日本原子力発電株式会社
取締役社長 濱 田 康 男

東海第二発電所の設置変更許可申請(安全審査申請)に係る確認・要請について[ご回答]

東海第二発電所の設置変更許可申請(安全審査申請)に係る確認・要請について[ご回答]

東海第二発電所の設置変更許可申請(安全審査申請)に係る確認・要請について[ご回答]

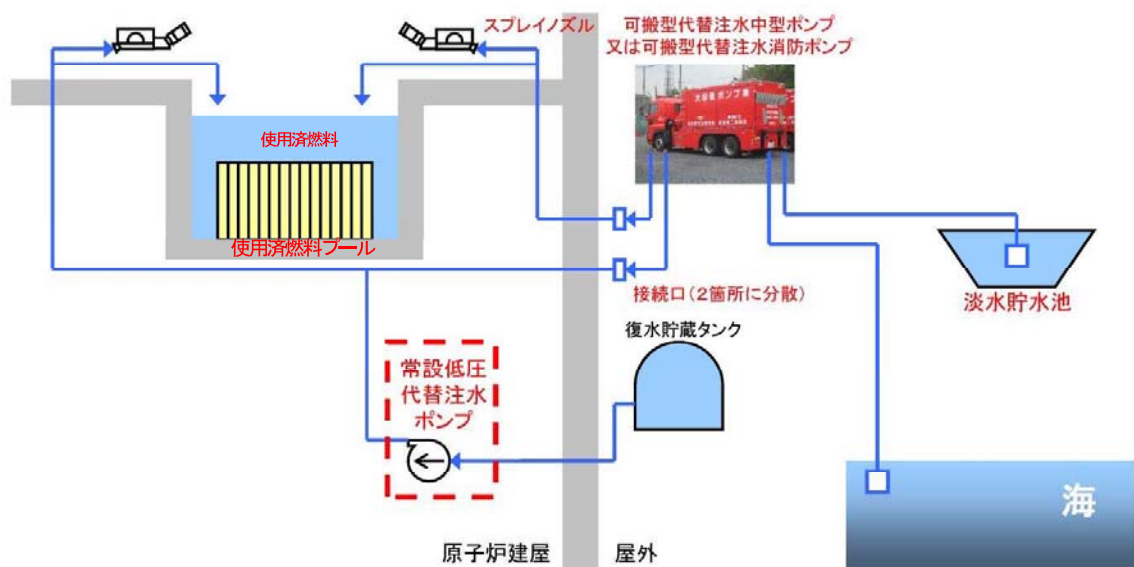
使用済燃料プールの冷却対策については、住民向け資料 P3 の下段に箇条書きで記載されているが、使用済燃料プールの冷却対策については、原子炉が再稼働しなくても対策が必要で、その対策は重要であることを住民向け資料に図示し、周知してほしい。

使用済燃料プールの冷却対策の具体的内容について、今後実施する地域住民の皆様への広報資料に取り入れるようにいたします。具体的には、「東海第二発電所の安全対策に関する地域の皆様方への情報提供の状況及び今後の対応について」に従って、住民の皆様を図を活用する等わかりやすい表現にして、今後発行予定の新聞折込みチラシ等に反映してまいります。

使用済燃料プールの安全確保対策に関して、常設の代替ポンプ及び可搬型の代替ポンプを用いて、プールへの注水機能及びスプレイ機能を確保します。

海洋への拡散抑制設備（汚濁防止膜）

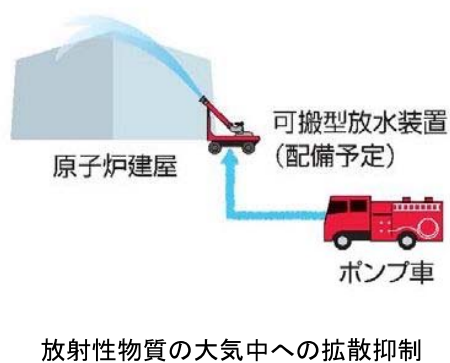
放射性物質の拡散を抑制するための設備については、住民向け資料 P3 の下段に箇条書きで可搬型放水装置の配備、海洋への拡散抑制設備の配備が記載されているが、わかりやすく図示して周知してほしい。

放射性物質の拡散を抑制するための設備（可搬型放水装置の配備、海洋への拡散抑制設備）について、今後実施する地域住民の皆様への広報資料に取り入れるようにいたします。具体的には、「東海第二発電所の安全対策に関する地域の皆様方への情報提供の状況及び今後の対応について」に従って、住民の皆様によりわかりやすい表現にする等工夫して今後発行予定の新聞折込みチラシ等に反映してまいります。

放射性物質の拡散抑制に関して、可搬型放水装置による原子炉建屋等への放水による放射性物質の大気中への拡散抑制（左図）及び海洋への拡散抑制設備（汚濁防止膜）による汚染水の外洋への拡散抑制（右図）のための手段を確保します。

参考5-2 方位別のめやす線量を超える距離(東海第二)

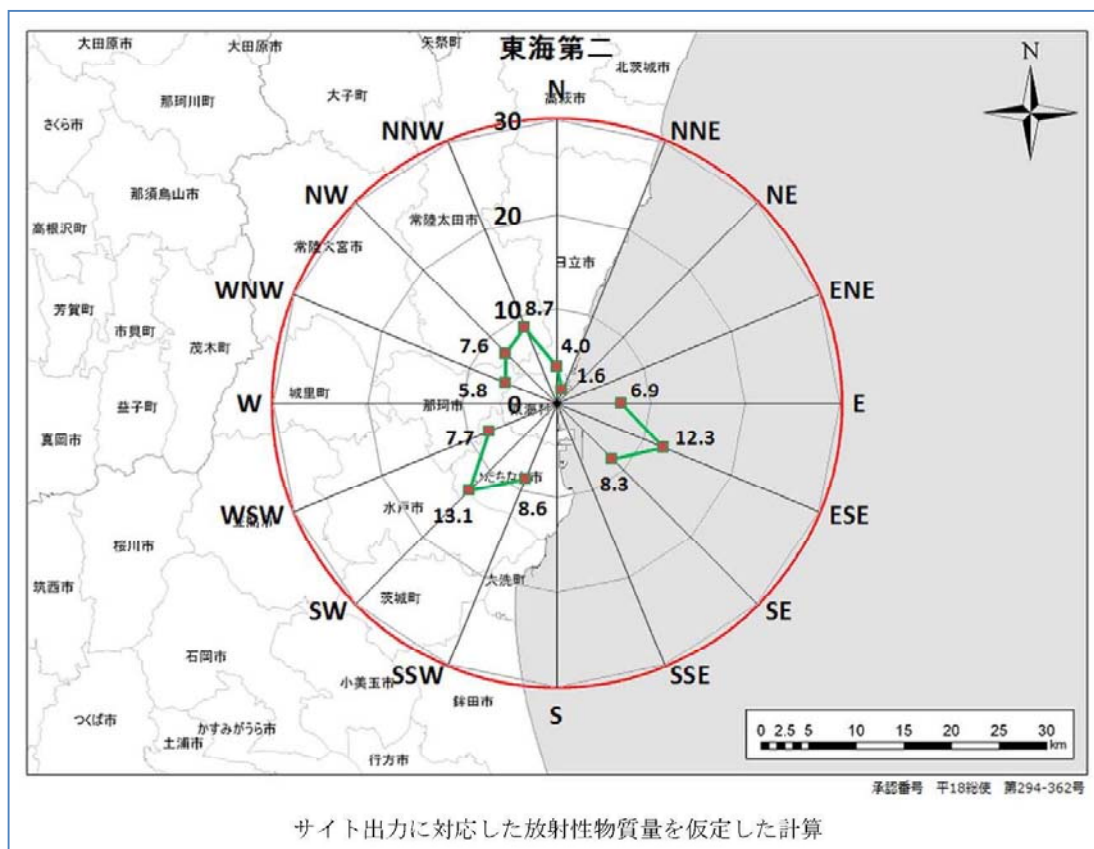
格納容器破損の事態となった時の環境評価（放射性物質の放出の評価、被曝の評価）は実施したのか、今後実施するのか。今後どう説明するのか確認したい。

格納容器破損時の評価については、原子力規制委員会が定める「実用発電用原子炉に係る重大事故時の制御室及び緊急時対策所の居住性に係る被ばく評価に関する審査ガイド」において緊急時対策所、緊急時制御室（所謂、第二中央制御室）で、福島第一原子力発電所事故と同等の放出量を想定して対策要員の被ばく線量を評価することが求められており、その判断基準は、対策要員の実効線量が7日間で100mSvを超えないこととされています。東海第二発電所でもこの基準を満足するよう各種対策を実施する予定です。

格納容器破損時の一般公衆の被ばく評価について審査ガイドにて求められていませんが、平成24年10月に原子力規制庁が道府県が地域防災計画を策定するにあたり参考とするために実施した「放射性物質の拡散シミュレーションの試算結果について」があります。これによると、福島第一原子力発電所1～3号機の3基分の総放出量（よう素換算で77万テラベクレル）を東海第二発電所の出力と福島第一1～3号機の合計出力の出力比に応じて補正を行った上で、一度に放出されたと仮定し評価した結果、東海第二発電所では7日間で100mSvとなる距離が最大となるのは南西方向で13.1kmと試算されています。この距離は「原子力災害対策指針」で定めるUPZ（緊急時防護措置を準備する区域：原子力施設から概ね30km）内に収まっています。但し、この評価における放射性物質の拡散予測には評価上の限界（地形情報を考慮していない等）があるため、その結果については目安として参考にすべきデータであることに留意が必要とされています。（別紙参照）
